**Modulo per la presentazione delle osservazioni per i piani/programmi/progetti sottoposti a procedimenti di valutazione ambientale di competenza statale**

**ID: Codice procedura (ID\_VIP/ID\_MATTM): 12691**

***“Progetto di un impianto eolico denominato "Pitigliano" ubicato nei comuni di Pitigliano (GR) e Sorano (GR) costituito da 20 (venti) aerogeneratori di potenza nominale 7,0 MW per un totale di 140,0 MW con relative opere connesse ed infrastrutture indispensabili”***

**Immagine 3. Cumulo di una parte di impianti eolici, fotovoltaici e geotermici industriali in progettazione ed esistenti intorno all’eolico industriale “Pitigliano”.**

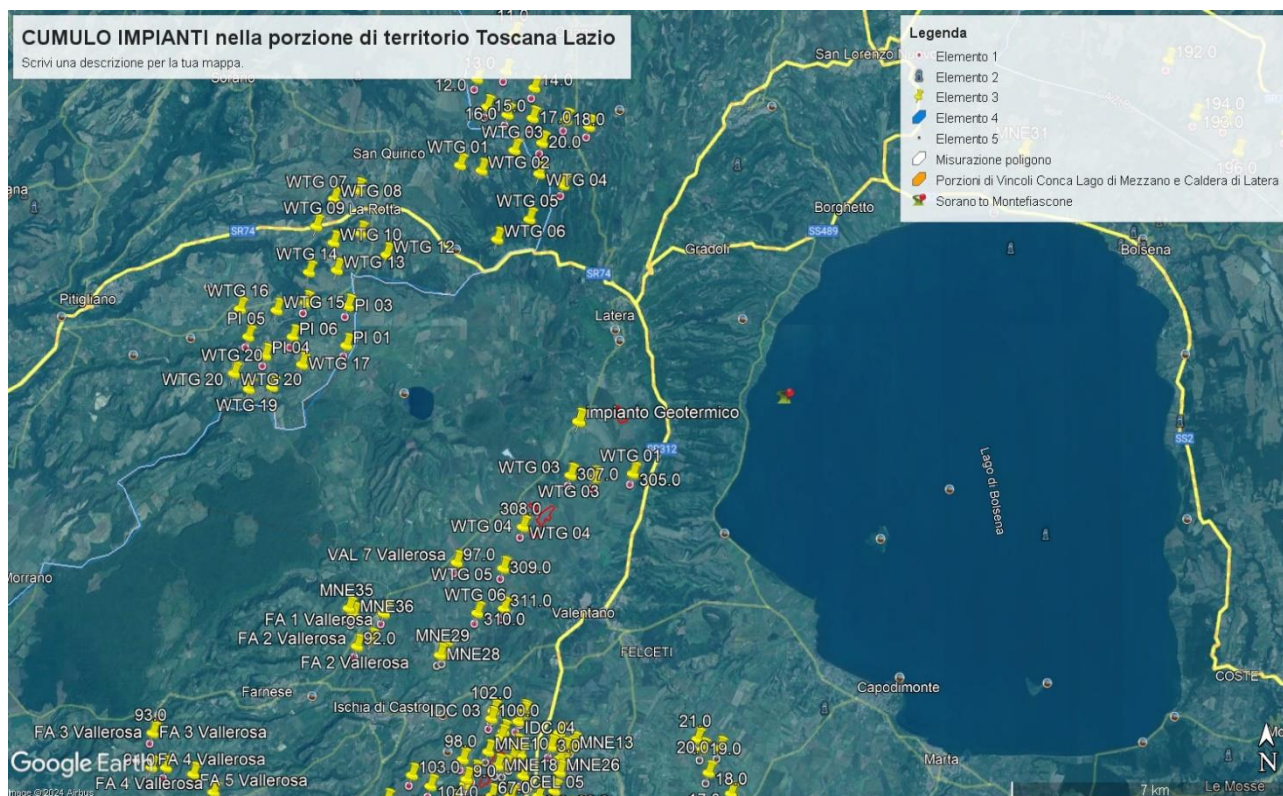
Tornando alle Linee guida nazionali, l’allegato IV dedica il paragrafo 3 agli impatti visivi e quelli sui Beni Culturali, Paesaggistici, Naturalistici e Culturali, dove viene detto che la valutazione dell’impatto visivo dovrà essere effettuata tenendo conto “**degli elementi caratterizzanti e qualificanti il paesaggio, effettuata alle diverse scale di studio (vasta, intermedia e di dettaglio...**”. Le analisi debbono non solo definire l’area di visibilità dell’impianto eolico industriale, **ma anche il modo in cui l’impianto viene percepito all’interno del bacino visivo**. Le analisi visive debbono inoltre tener in opportuna considerazione **gli effetti cumulativi derivanti dalla compresenza di più impianti**”. Nella Relazione Paesaggistica e nello Studio di Impatto Ambientale prodotte dalla proponente come già evidenziato è stato ignorato il vincolo paesaggistico di notevole interesse pubblico ex articolo 136 del Codice dei

Beni Culturali “*Ambito paesaggistico, geologico e geomorfologico dell’orlo della caldera di Latera ...*” Non vengono nemmeno citati gli impianti eolici in progetto al MASE, il “Rempillo” (6 aerogeneratori) e un altro in verifica amministrativa di 14 aerogeneratori e 72, 6 MW. Ad oggi nei territori di Pitigliano, Sorano e in quello limitrofo potenzialmente potrebbero essere insediati 40 aerogeneratori alti 200 metri e larghi 170. Ma la proponente non cita neanche altri impianti che creerebbero il cumulo e quindi maggiore impatto. Infatti, sul territorio della “Città del Tufo” (Sorano e Pitigliano) impatterebbero anche l’impianto eolico “Montarzo” di Onano con 13 aerogeneratori con le dimensioni ricordate, l’altro eolico industriale nel territorio di Valentano con sette aerogeneratori (stesse dimensioni), gli impianti di Farnese con un minieolico di 3 Torri alte 60 metri già installate in località Poggio del Crognolo e l’impianto eolico industriale “Vallerosa” (7 aerogeneratori alti 200 metri e larghi 158 metri) in procedura VIA presso la Regione Lazio. Inoltre, altri impianti del minieolico già presenti a Valentano, Cellere e Piansano e due progetti eolici industriali con le stesse dimensioni (200 m x 170 m) nel Comune di Ischia di Castro. La valutazione del cumulo non prende neanche in considerazione gli impianti industriali di fotovoltaico e agrivoltaico in progetto a Farnese, Valentano, Ischia di Castro, Cellere. L’impianto geotermico in procedura Via al MASE, progettato nella Caldera di Latera. Quindi è stata effettuata una valutazione del potenziale impatto cumulativo non veritiera a dispetto di quanto affermato dalla proponente che sostiene di aver preso in considerazione uno spazio di 10 km intorno al suo impianto per gli impatti che si creerebbero.

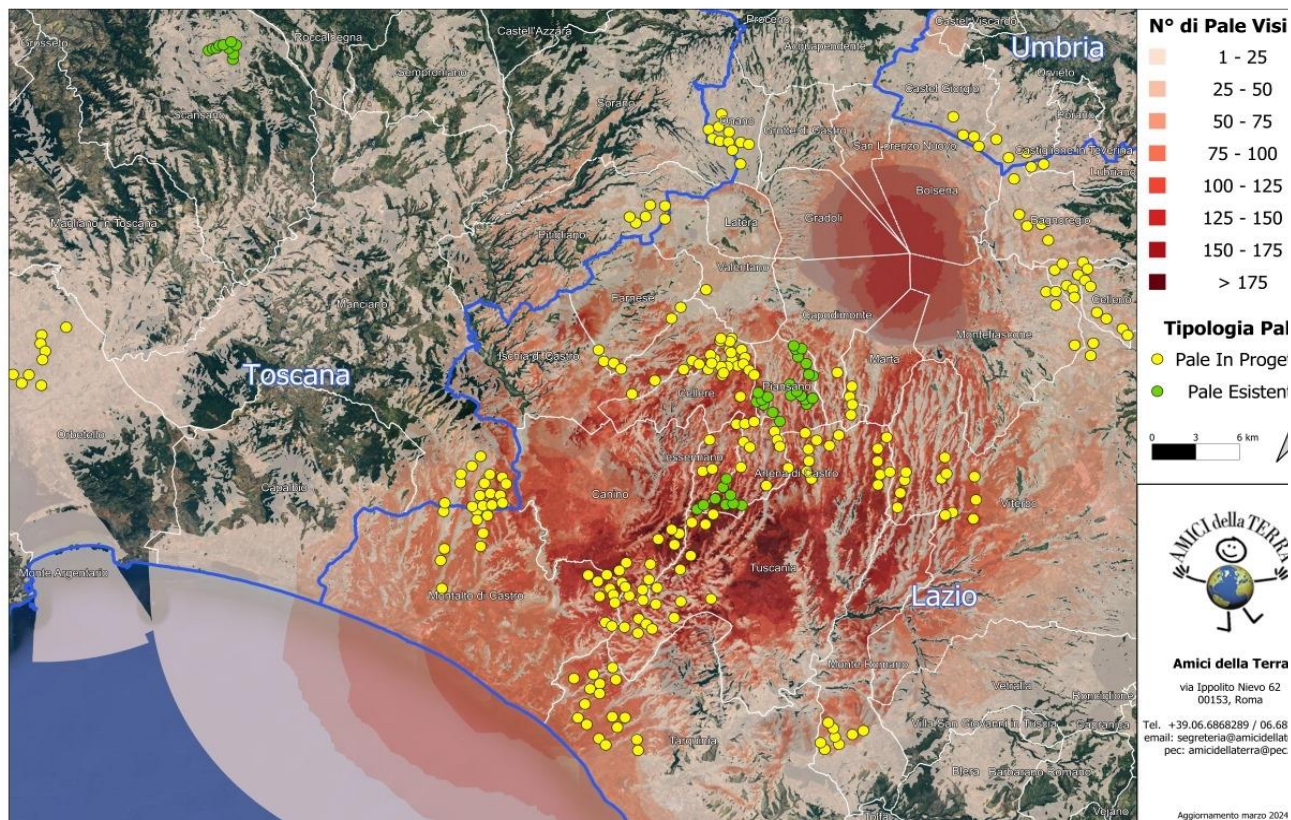
Alla luce di quanto descritto, possiamo concludere che la previsione *"Se a scala europea o nazionale la produzione di energia da fonti rinnovabili è spesso considerata*

*come unilateralmente positiva, è infatti a scala locale che lo sviluppo delle energie rinnovabili può produrre esternalità negative che intaccano i valori culturali e naturali del paesaggio, con potenziali ricadute sul turismo, sulla produzione agricola e sull'identità e riconoscibilità dei luoghi” ( da D.G.R Lazio n. 390/2022) è quanto mai appropriata anche per il territorio della “Città del Tufo” e della Tuscia settentrionale identificabili storicamente e culturalmente nella Maremma interna.*

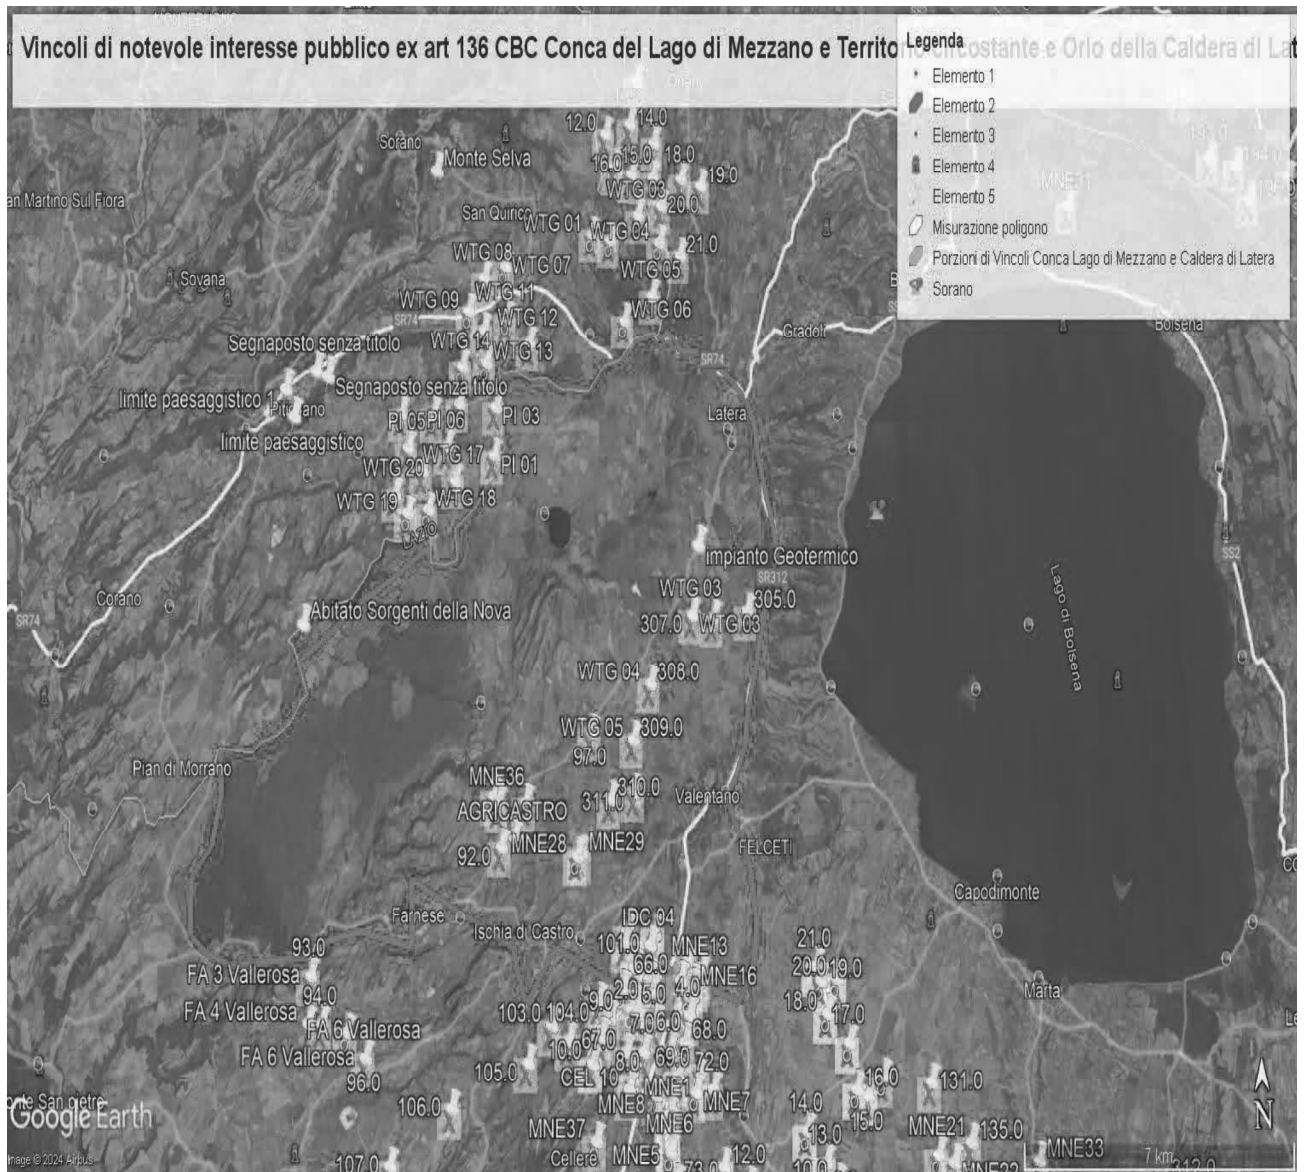
ma nelle sue immediate vicinanze ( a soli 100 metri i primi due aerogeneratori) oltre ad impattare sul territorio e sulle economie di cinque Comuni del Lazio (Farnese, Onano, Latera, Valentano, Grotte di Castro e Gradoli ) si trova nelle fasce di rispetto dei Beni di notevole interesse pubblico come si è evidenziate nelle Osservazioni precedenti e crea degli impatti negativi anche sui beni naturalistici come verrà dettagliato nell'Osservazione relativa alla Vinca. Inoltre, andrebbe a sommarsi al già enorme cumulo di impianti eolici e fotovoltaici e geotermici che creano una elevata criticità ambientale nella provincia di Viterbo e interferiscono anche con il territorio toscano come si può vedere dalle varie immagini dell'Allegato n. 1.

**IMMAGINE n. 2** Impianto eolico industriale “Pitigliano” e distanze aerogeneratori dai Vincoli della Conca del Lago di Mezzano...

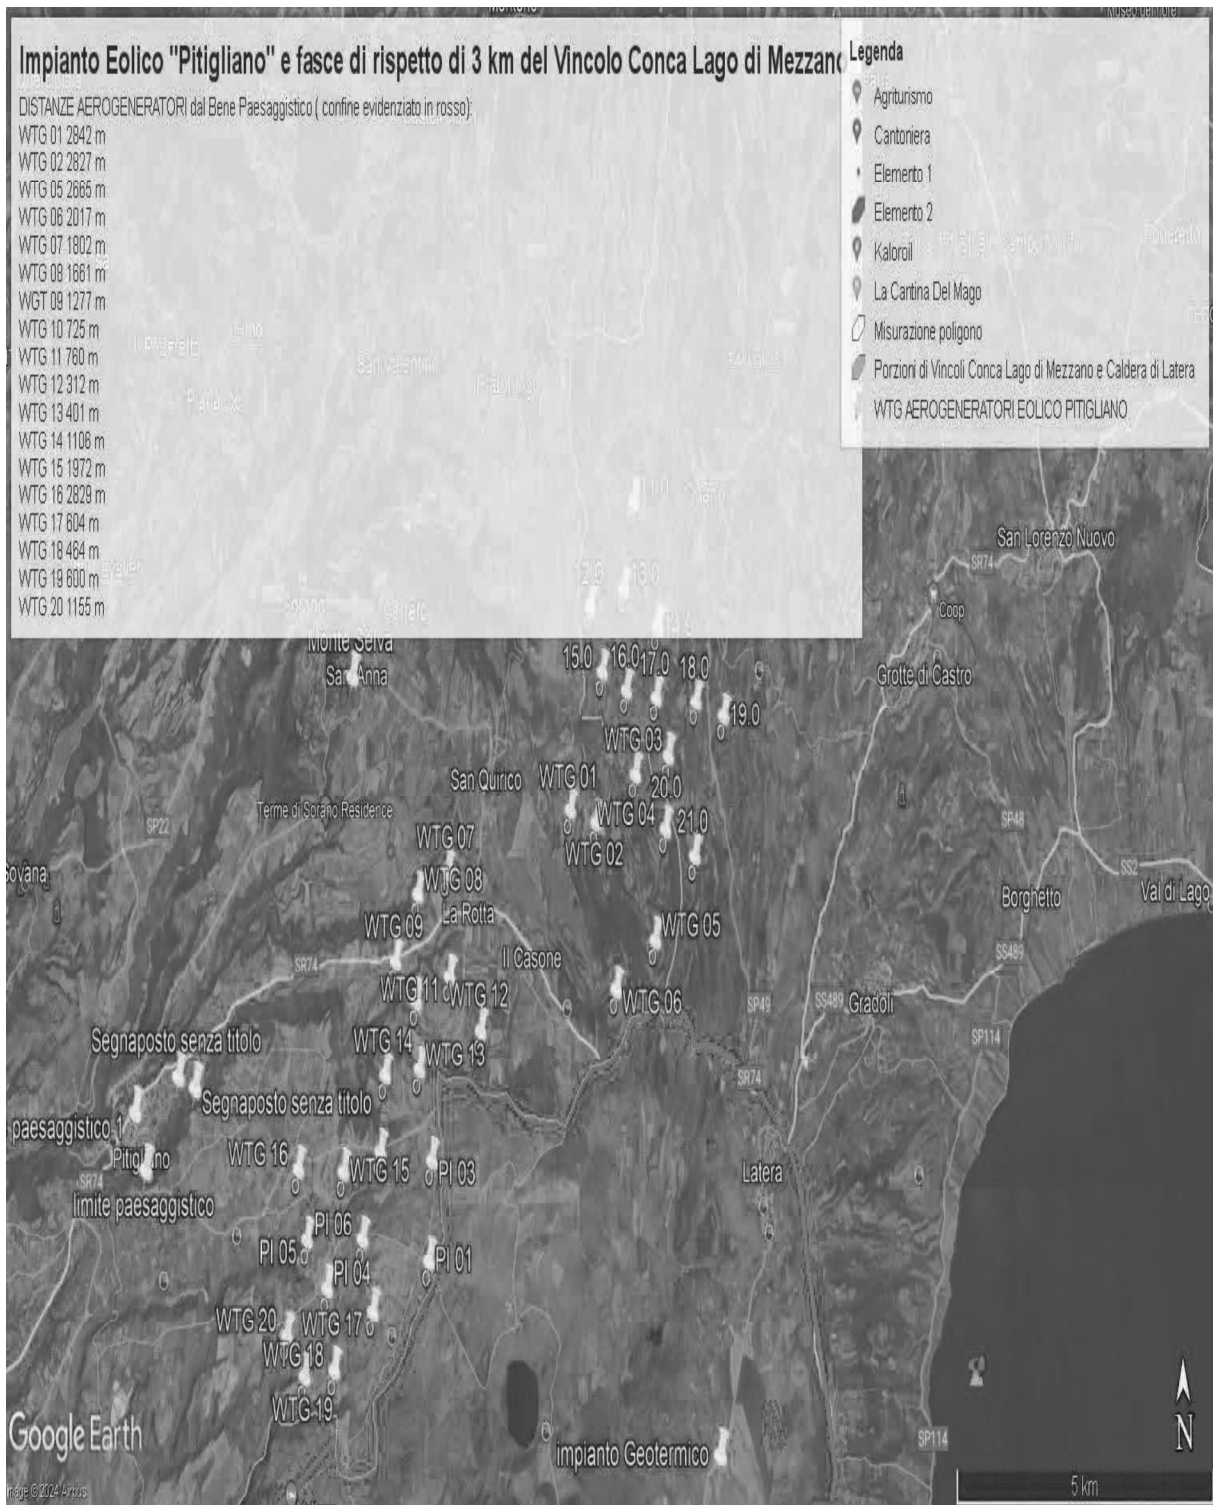
Come è illustrato nell'immagine si ribadisce che l'impianto industriale "Pitigliano" ricade completamente all'interno delle fasce di rispetto dei due vincoli di notevole

interesse pubblico e lambisce quelle di un terzo vincolo e quindi come affermato dal Consiglio di Stato nelle sentenze citate, l'impianto è insediato in area non idonea ai sensi dell'art. 20 comma 8 lettera c quater del D.Lgs. n. 199/2021 e ss.mm.ii al contrario di quanto sostiene la proponente.
